**Korrekturen zu TEST - 94**  
(Juni 1995)

Allgemeiner Hinweis: Sämtliche Berechnungen der TEST-94 beziehen sich auf den korrigierten Nachdruck Februar 1992 der RLS-90.

**Bild 1: Zur Definition der mittleren Höhe  $h_m$**

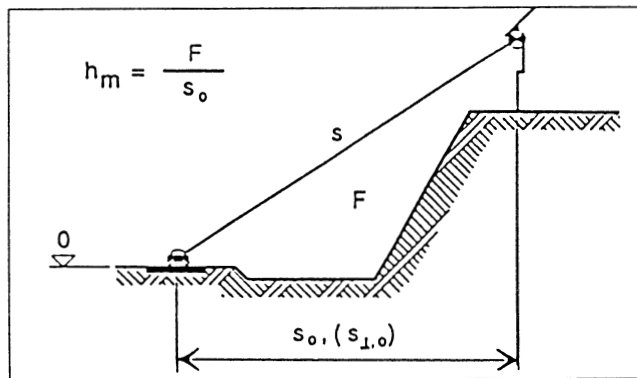
Seite 6: Bild 1 mit folgendem Bild überkleben (Anmerkung: Nur Qualitätsverbesserung, keine inhaltlichen Änderungen)
